**Stavba: Technicko-hygienická údržba železničných koľajových vozidiel
stredisko Nové Zámky**

Vec: Návrh uskutočnenia Zmeny č. 65 – 3901 Sadové úpravy

SO 3901 – Sadové úpravy

Vec: Pokyn č.72/2023/THUNZ – Pokyn na uskutočnenie Zmeny SO 3901 Sadové úpravy

Príloha číslo 3: Situácia plôch

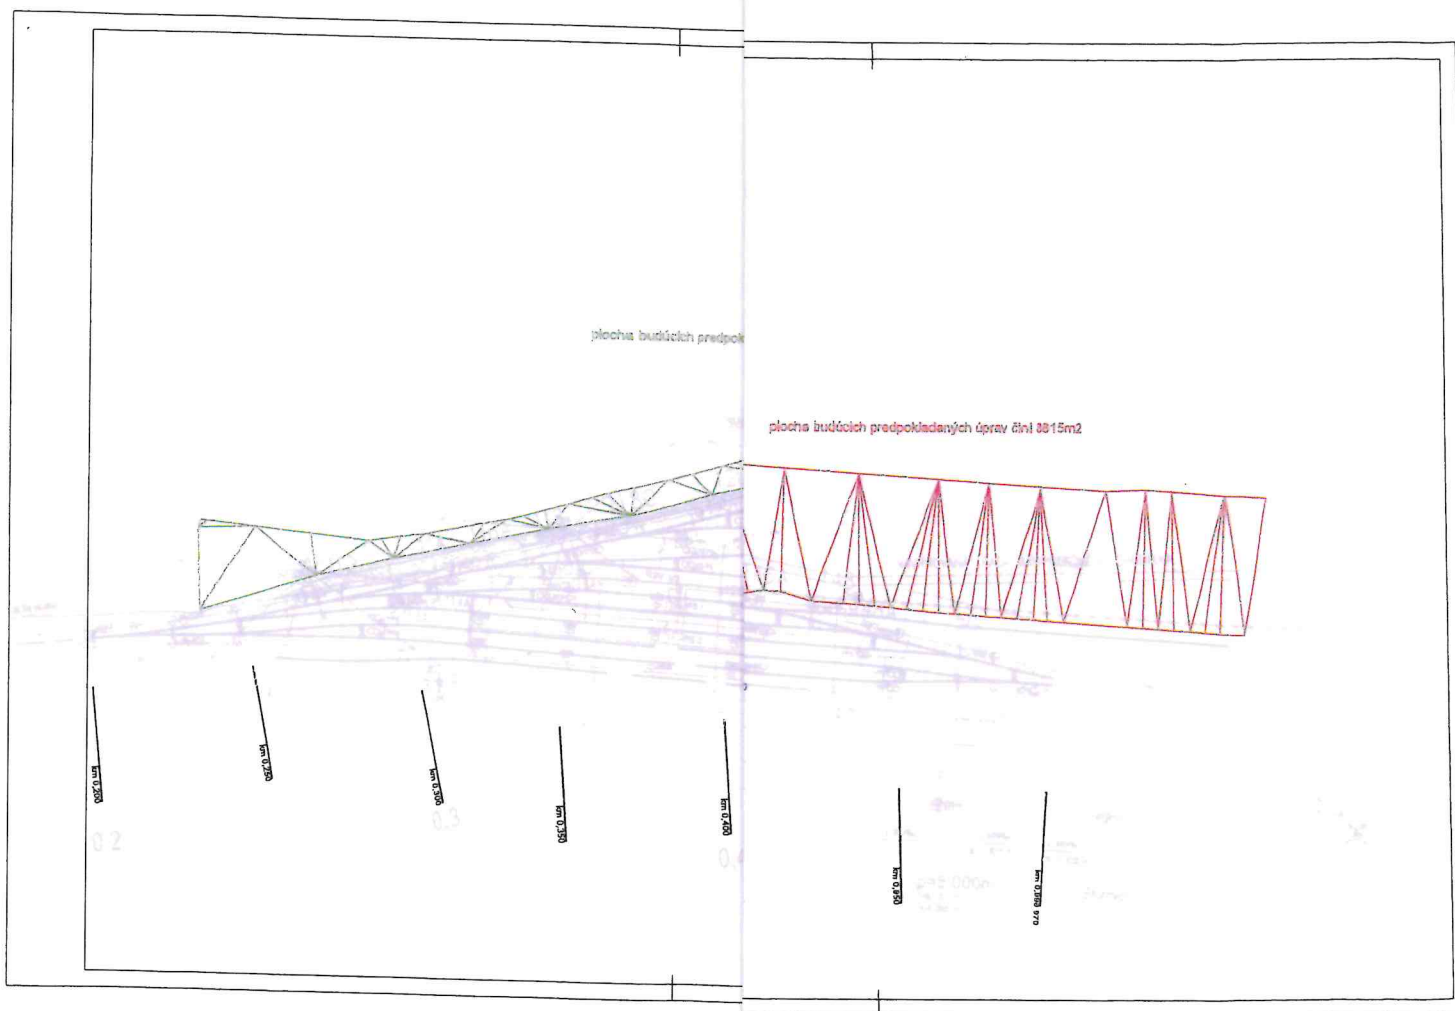
- Zmena rieši doplnenie plôch na území THU NZ, kde vznikla potreba úpravy povrchov miest, kde prebiehali práce na príprave územia, odstránení porastov a pod.

- Doplnenie plôch riešeným v rámci tejto zmeny dôjde k vytvoreniu zelených plôch, ktoré neboli zahrnuté v pôvodnom rozpočte DSP. Tieto plochy vznikli ako priamy dôsledok terénnych úprav a výrubov, ktoré Zhotoviteľ realizoval v období 11/2021 – 08/2022.

plocha budících predpokladaných úprav čísl 8815m2

- Rozšírenie plôch pre výsadbu trávniku v rátane rozprestretia podkladnej ornice v zmysle usmernenia Investora. Rozsah je zrejmy z výkresu situácie.
- Realizovanie výstavby stromov pozdĺž ulice Detvianska najmä v priestore jestvujúcich rodinných domov pre spríjemnenie pohľadu obyvateľov uvedenej ulice smerom na areál THÚ Nové Zámky a zároveň aj na navrhovanú protihlukovú stenu. S výsadbou stromov sa uvažuje aj z titulu, že v čase pred realizáciou areálu THÚ Nové Zámky sa v danom priestore nachádzala náletová avšak vôbec neošetrovaná zeleň. Upozorňujeme, že v danom priestore sa lokálne nachádzali aj nelegálne skládky najmä stavebného odpadu. Výstavbou areálu sa skultivovala daná zóna.

- technické riešenie, ktoré je podložené stanoviskom projektanta Reming Consult a.s. a zmeny ktoré vznikli hlavne rozšírením plôch pre výsadbu trávnik a výsadby stromov, odsúhlasujeme
